# *Ministero dell'Ambiente e della Sicurezza Energetica*

**Parere n. 397 del 6 febbraio 2023**

<b>Progetto:</b>	<b>Istruttoria VIA</b> <b>Porto di Trapani – Lavori di salpamento della Diga Ronciglio, dragaggio dei fondali antistanti e messa in esercizio delle banchine a ponente dello Sporgente Ronciglio</b> <b>ID_VIP 7963</b>
<b>Proponente:</b>	<b>Autorità di Sistema Portuale del Mare di Sicilia Occidentale</b>

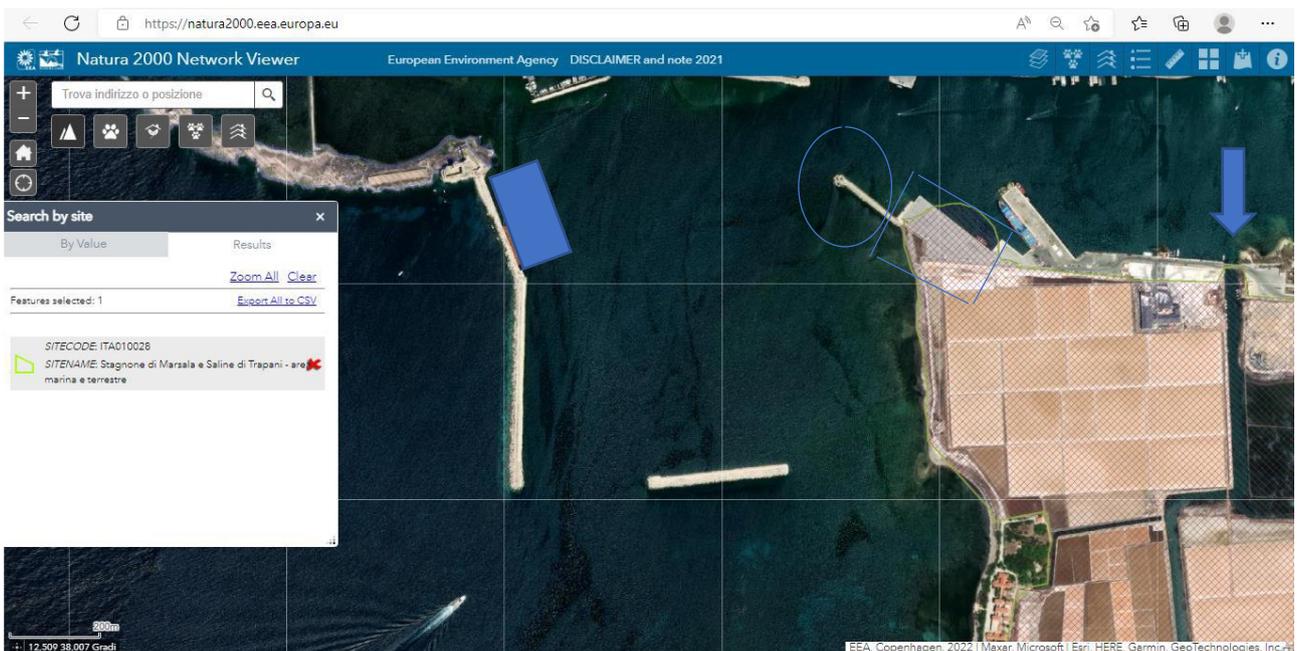
In quest'altra foto, ripresa da *Google Earth*, è indicato con la **freccia** il Canale di Mezzo che è nel sito protetto (oltre che zona A della Riserva), alimenta parte delle saline ed è connesso all'ambito portuale; **in ovale** è indicata l'area di progetto relativa al salpamento, mentre con il **rettangolo** è indicata l'area di cantiere e con il **rettangolo pieno** è indicata l'area prevista per il collocamento del pontone (circa 180 m x 50 pag. 47 della VINCA) per il trattamento di *Soil washing*. L'Ente gestore evidenzia anche che la Banchina Ronciglio di cui al progetto in oggetto sia per la fase di cantiere che di esercizio, è stata realizzata illo tempore a scapito di habitat del Sito Natura 2000 e che parte del materiale derivante dalla sua escavazione/realizzazione ha colmato 4 ettari di habitat prioritario, in ZPS, ZSC, RAMSAR e IBA, ad oggi non oggetto di compensazioni, né di quelle previste all'epoca né di quelle proposte dall'Ente Gestore negli anni.

L'Ente gestore, tra l'altro, rileva che nell'elaborato *SIA-AL-BIO-CT-01-01-signed-signed componente biodiversità* la quasi totalità delle mappe indica quale area di intervento solo la diga Ronciglio e non anche l'area di cantiere e di esercizio, mentre due mappe (TAV 1 e TAV 7) indicano – senza legenda – un'area cerchiata in azzurro in dislocazione diversa da quella individuata quale area di cantiere. La distanza dell'area A dalla Riserva, calcolata con *Google Earth*, è *“ben inferiore a quella indicata nella mappa (TAV 7), fermo restando che l'intera area di cantiere e di esercizio confina con la zona B della Riserva oltre a ricadere (l'area di cantiere) in ZPS e ZSC, IBA e RAMSAR”*.
